# "REPTY" GÓRNOŚLĄSKIE CENTRUM REHABILITACJI

DN-ZP-382-8/6/24

Dotyczy: postępowania pn.: „Dostawa gazów medycznych wraz z dzierżawą zbiorników”, nr sprawy **GCR/16/W/2024**

„REPTY” Górnośląskie Centrum Rehabilitacji im. gen. Jerzego Ziętka, przekazuje Wykonawcom treść zapytań wraz z wyjaśnieniami dot. opisu przedmiotu zamówienia.

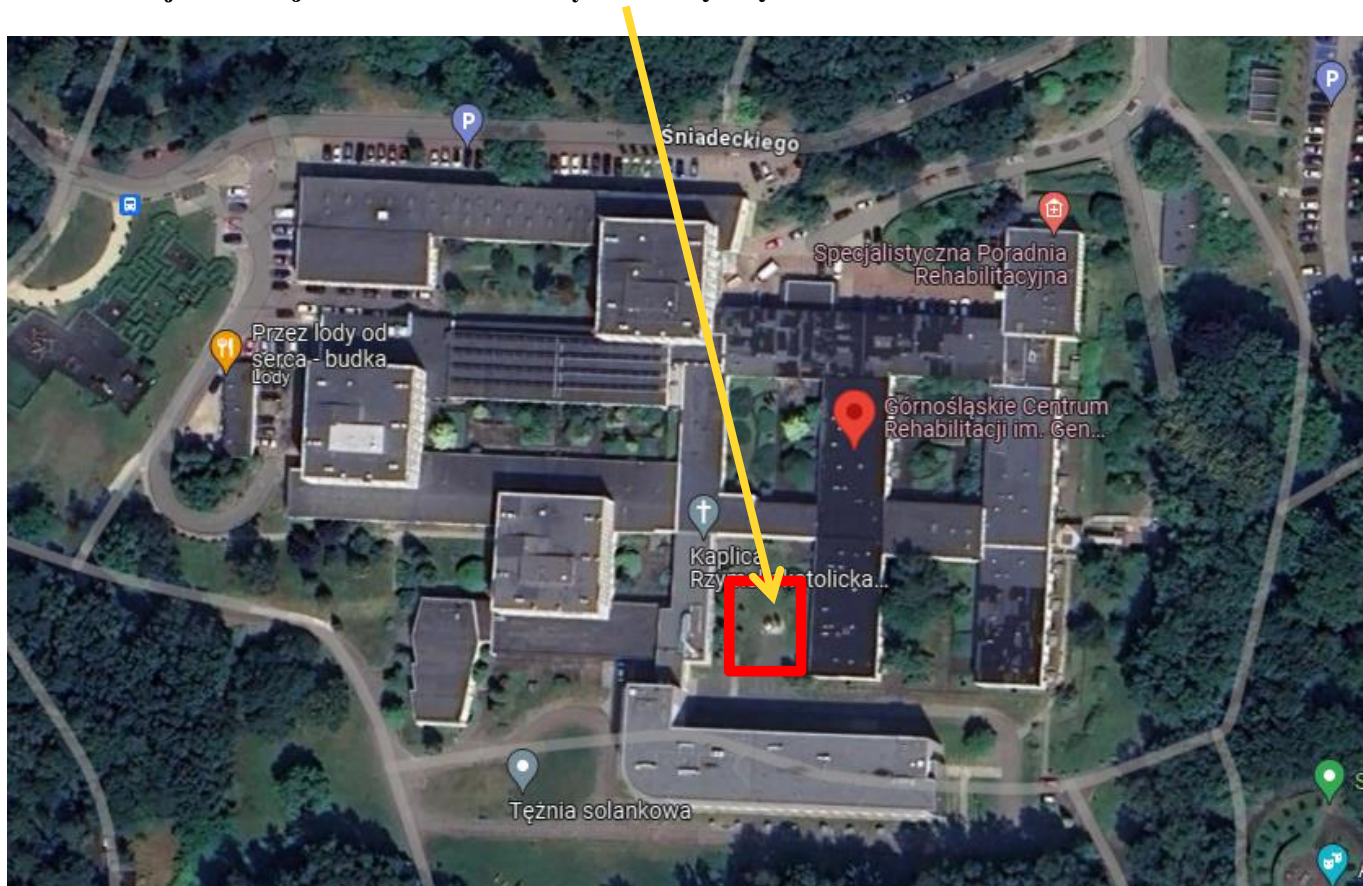
13. Załącznik nr 4 Wzór umowy, § 1 Przedmiot umowy, ust. 1.2  
Z uwagi, że zakres zadania obejmuje również dostawy tlenu medycznego ciekłego 12 000 kg w okresie trwania umowy, Wykonawca zwraca się z wnioskiem o udzielenie informacji dot. drogi dojazdowej do zbiorników na ciekły tlen medyczny?  
Czy występują ograniczenia przestrzenne?  
Czy występują ograniczenia tonażowe (czy realizacja dostaw jest możliwa pojazdem ciężarowym o Dopuszczalnej masie całkowitej 40 ton?  
Zwracamy się również z prośbą o informacje dot. rodzaju oraz ładowności pojazdu, którym realizowano dotychczasowe dostawy ciekłego tlenu medycznego.

**Odpowiedź brzmi: Zamawiający informuje, że na drodze dojazdowej do zbiorników na ciekły tlen medyczny nie występują ograniczenia przestrzenne.**  
**Realizacja dostaw nie jest możliwa pojazdem ciężarowym o dopuszczalnej masie całkowitej 40 ton.**

**Dotychczasowe dostawy były realizowane samochodami o masie całkowitej 20-24 tony oraz pojemnością cysterny około 20.000 l.**  
**W celu zapoznania się z trasą dojazdu i miejscem usytuowania zbiorników istnieje możliwość odbycia wizji lokalnej. Za organizację i przebieg wizji odpowiedzialny jest pracownik Działu Techniczno-Inwestycyjnego Zamawiającego, tel. 573-915-627.**

Poniżej lokalizacja zbiorników na ciekły tlen medyczny.
